Oggetto: ID: 9283] Procedura di Valutazione di Impatto Ambientale (V.I.A.), ai sensi dell'art. 23 del D.Lgs. 152/2006, e s.m.i., relativa al progetto di parco eolico denominato "Aregu", di potenza massima complessiva di 66 MW, localizzato nei Comuni di Giave, Cossoine, Cheremule (SS) e relative opere di connessione alla RTN. Proponente: Società Aregu Wind S.r.l.- Autorità Competente: Ministero dell'Ambiente e della Sicurezza Energetica (M.A.S.E.). Trasmissione osservazioni.

Oggetto: **Procedura di Valutazione di Impatto Ambientale (V.I.A.), ai sensi dell'art.23 del D.Lgs. 152/2006, e s.m.i., relativa al progetto di parco eolico denominato "Aregu", di potenza massima complessiva di 66 MW, localizzato nei Comuni di Giave, Cossoine, Cheremule (SS) e relative opere di connessione alla RTN. Proponente: Società Aregu Wind S.r.l.**

[N. 9283] Procedura di Valutazione di Impatto Ambientale (V.I.A.), ai sensi dell'art. 2 del D.Lgs. 152/2006, e ss.mm.ii., relativa al progetto di parco eolico denominato "Aregu", di potenza massima complessiva di 66 MW, localizzato nei Comuni di Giave, Cossoine, Cheremule (SS) e relative opere di connessione alla RTN.
Proponente: Società Aregu Wind S.r.l.
Aut

Allegati: **Carta interferenze SIMR su IGM**

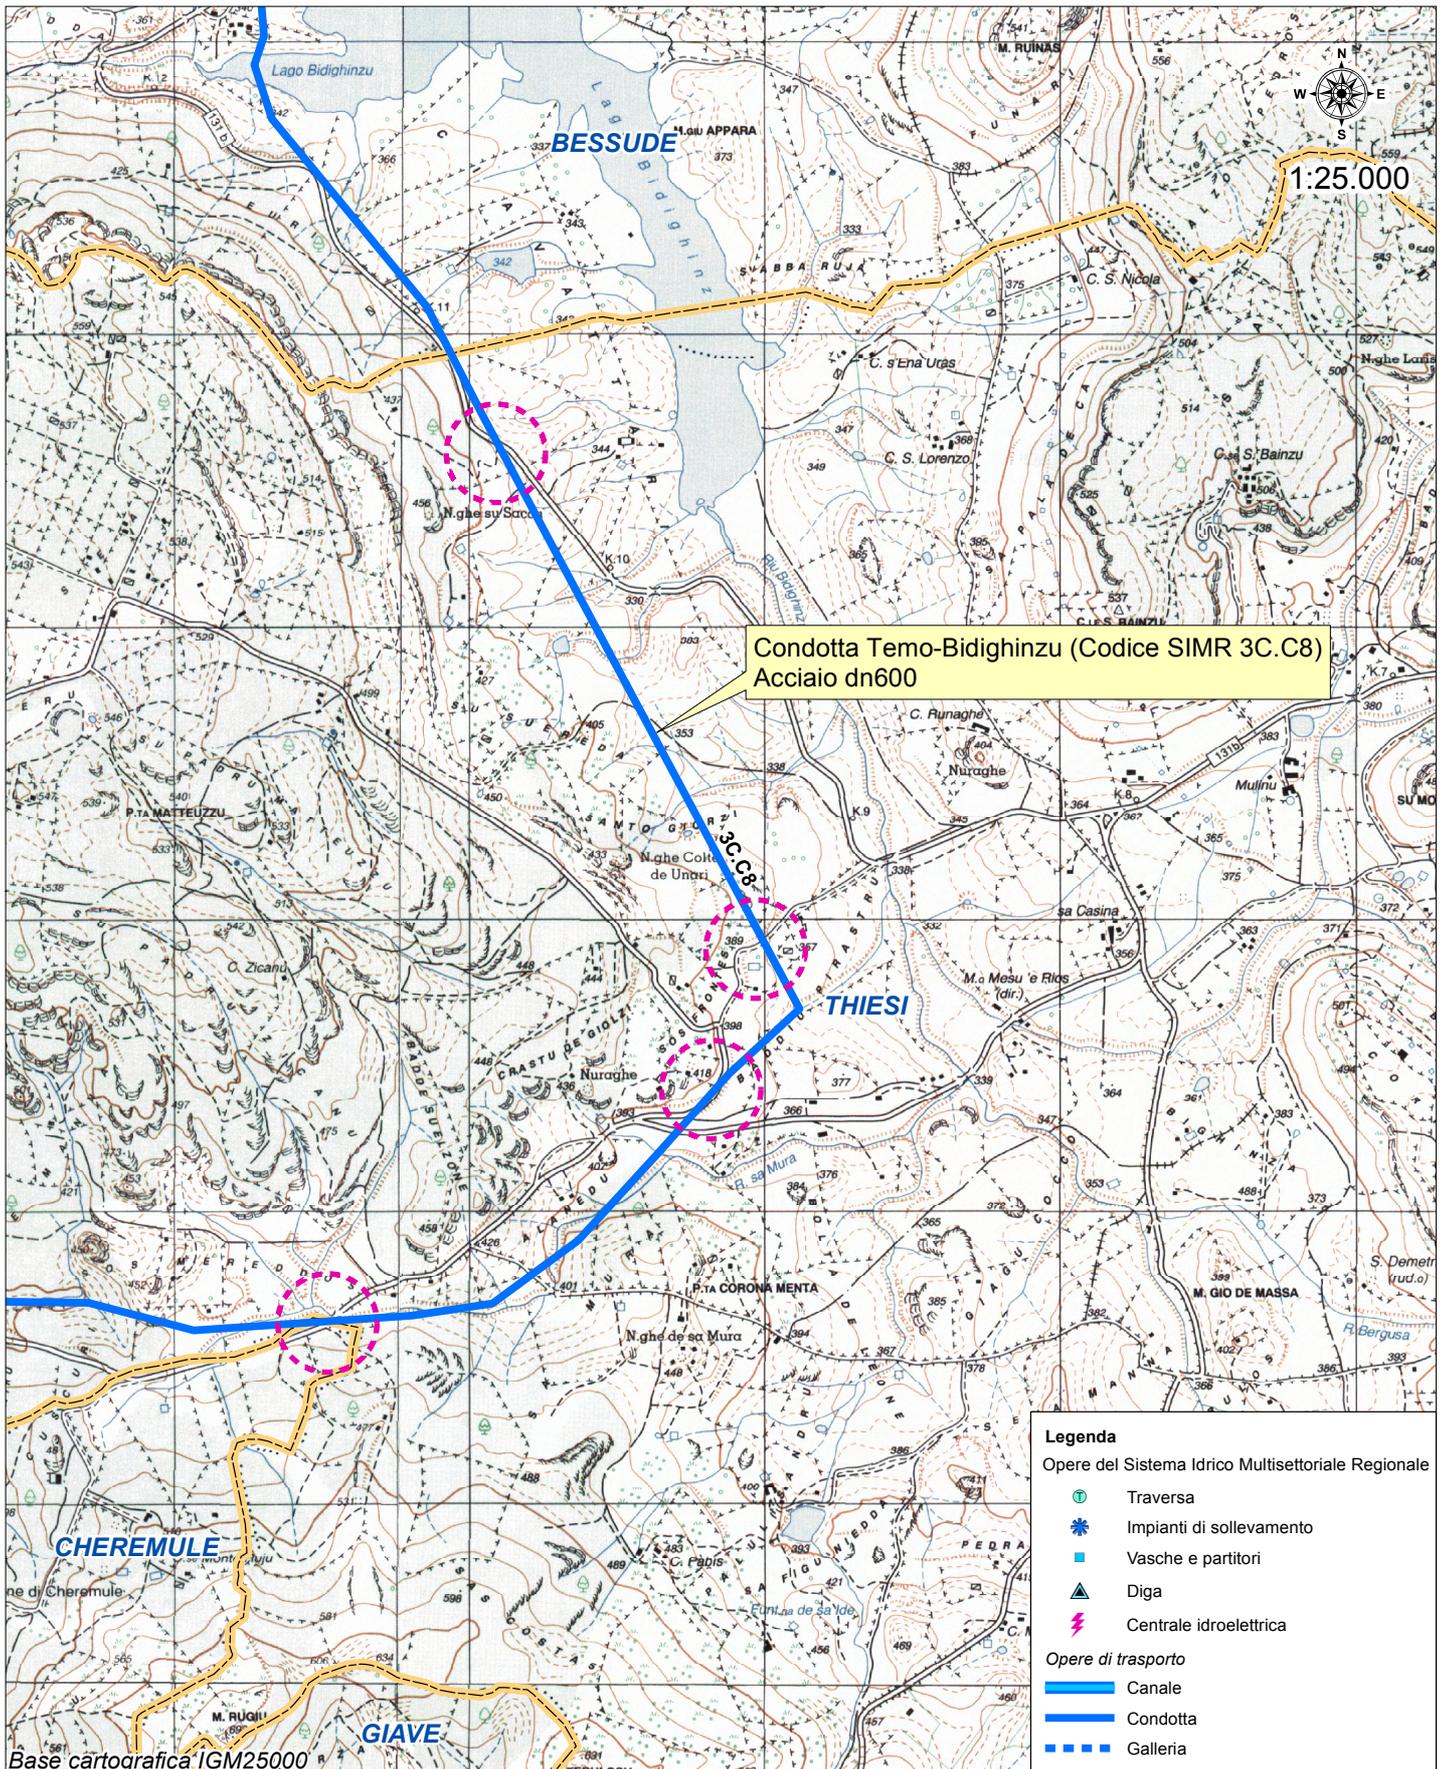
- **Condotta Temo-Bidighinzu (Codice SIMR 3C.C8) in acciaio DN600:**
Interferenza e parallelismo cavidotto AT 150kVSE Giave - SE Ittiri

Pertanto, per la risoluzione dell'interferenza e l'esercizio in sicurezza della suddetta infrastruttura dovranno essere rispettate le seguenti condizioni:

- a) le interferenze tra elettrodotto ed acquedotto dovranno essere risolte con la tecnica del sottopasso della condotta da parte dell'elettrodotto con l'impiego di tecnologie "trenchless" ad **una distanza non inferiore a 1,50 m dalla generatrice inferiore della condotta** per un tratto di sviluppo non inferiore al diametro della condotta più due metri per ciascun lato.

- b) l'elettrodotto per tutto lo sviluppo dell'interferenza dovrà essere segnalato con apposito nastro rosso, inoltre dovranno essere disposti, fuori terra, alle estremità prima e dopo l'interferenza, delle segnalazioni fisse (con cartelli e targhe) che materializzino l'asse dei cavidotti in cui siano riportate in apposita targhetta inamovibile le informazioni tecniche della linea, la profondità di posa della stessa e il riferimento telefonico del responsabile dell'impianto da contattare in caso di necessità;

- c) I parallelismi tra Cavidotto e le opere el SIMR dovranno essere realizzati senza interessare la fascia di pertinenza degli acquedotti sottoposta a servitù o esproprio ed, in ogni caso, a una distanza sufficiente ad evitare interferenze con eventuali blocchi d'ancoraggio e con l'esecuzione degli interventi di manutenzione delle opere SIMR;
